Mission régionale d'autorité environnementale
CENTRE - VAL DE LOIRE

**Avis sur la construction d'une centrale photovoltaïque au sol
sur la commune de Mulsans (41)**

Permis de construire

N°MRAe 2023-4144

Figure 2 : plan d'implantation du projet (source : résumé non technique, page 11)

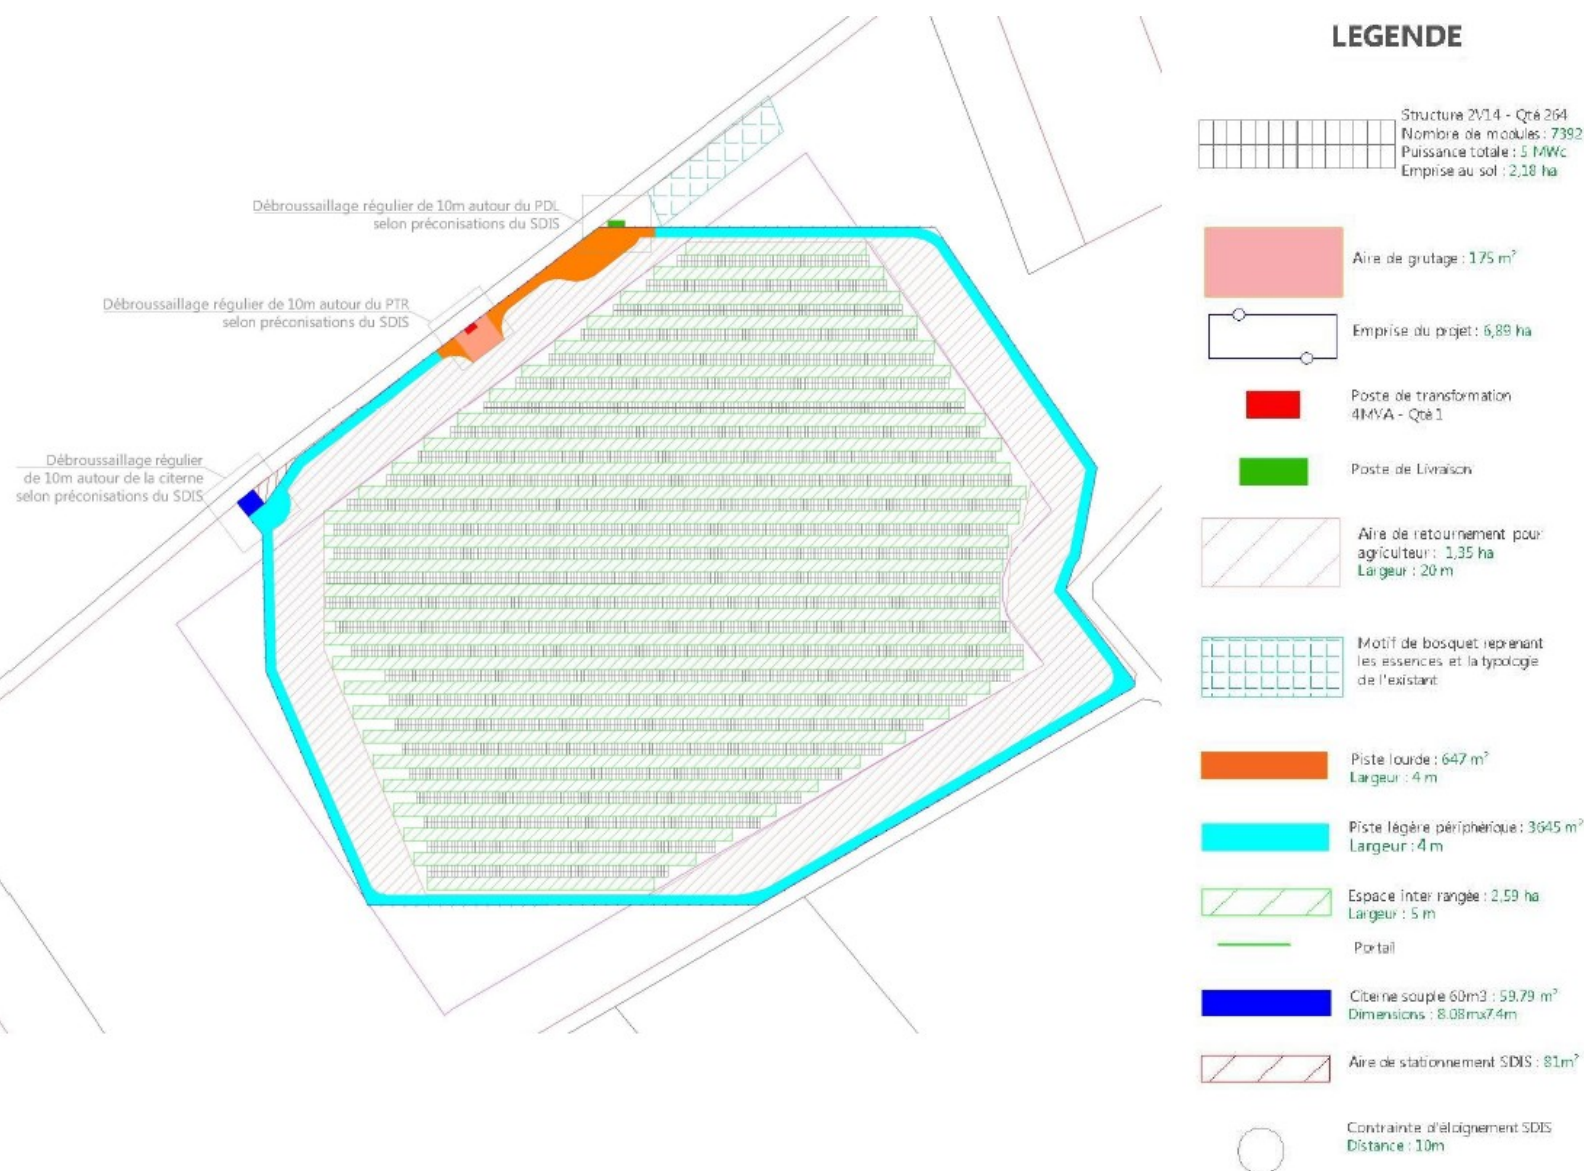
Le plan du projet aurait cependant mérité une meilleure lisibilité et un périmètre comprenant entièrement le bosquet à l'est qui est actuellement tronqué.

Figure 3 : carte d'implantation du projet vis-à-vis des enjeux (source : étude d'impact, page 176)

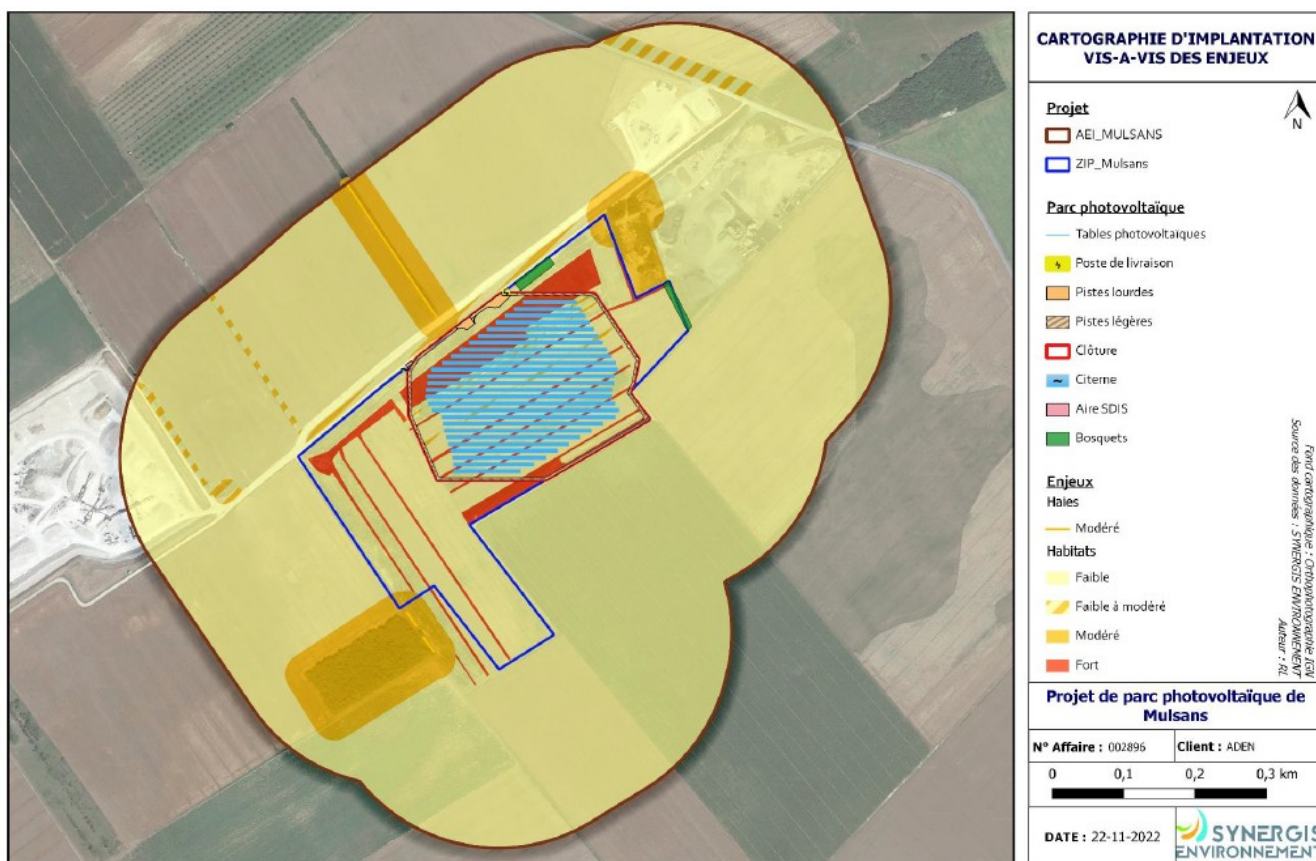
L'implantation du projet présentée dans le dossier permet d'éviter la mare temporaire et sa périphérie (100 m), le talus abritant la station d'Ibérus amer, ainsi que l'ensemble des boisements et haies. Seuls des milieux de friches et de cultures seront aménagés sur une surface clôturée de 6,9 ha.

Diverses mesures d'accompagnement sont également prévues, notamment la gestion du parc en prairie (sans toutefois préciser la fréquence et la période de fauche). Il aurait été pertinent de proposer également une gestion de la mare temporaire pour améliorer et maintenir son potentiel d'accueil pour les amphibiens pionniers. De même, la mise en place d'une gestion pérenne et favorable au maintien de la station existante d'Ibérus amer aurait été pertinente.
